Dato:
19.10.2015

Utsifting av sportsdekke i gymnastikksal på Ostereidet ungdomskule - Referat synfaring

Dato:	Stad:	Desse møtte:
Synfaring - Utsifting av sportsdekke i gymnastikksal på Ostereidet ungdomskule Konkurransgrunnlag	14.10.15	Ostereidet 5993 Ostereidet Ostereidet Ungdomskule - Gymsal	Egast Sport AS, Gulv og Takteknikk AS, Scandi Sport AS v/Tor-Christian Evensen, Malermester Per Johannessen AS v/Freddy Natås, Byggmester Yngve Ellingsen AS v/Per-Christian Iden, Unisport Scandinavia AS.
	15.10.15		Gulv og Takteknikk AS v/Torbjørn Øren og Carl Nicolai Brechan, Bergen Parkettservice AS v/Morten Birkeland
Eksternt (Websak)			Referat vert sendt til: Alle

Bilete 1 – Prinsippskisse av oppbygningsmetode for kombielastiske golv, Henta frå Byggforsk 541.810

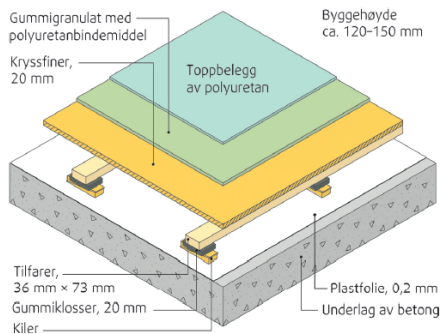
"Fokus på at undergolv ikkje gjev trommelyd. Homogent undergolv, slik at det ikkje blir lydkassar". Det som her er meint med homogent undergolv, er at det ikkje er lekta oppbygging. Ingen resonanskasse. Det er fast/tett undergolv som ikkje gir trommelyd.

Underlaget skal derfor ikkje byggjast opp med lekting og isolasjon mellom. Figur 1 er ein prinsippskisse. Ulike underlag kan nyttast; til dømes betong, EPS med avretting osv.

Alternativ 1 omfattar da eit homogent underlag, eit homogent kombielastisk dekke utan hulrom i underkonstruksjonen. Prinsipp vist frå Fig.41 a på bilete 1.

Golv iht. Prinsipp Fig 41.b på bilete 1.

(Dersom det er hensiktsmessig; fyller hulromma mellom oppbygd golv (underlag) og konstruksjonen med mineralull skal ein nytte det.)

Både Alternativ 1 og 3 skal ha eit homogent underlag.
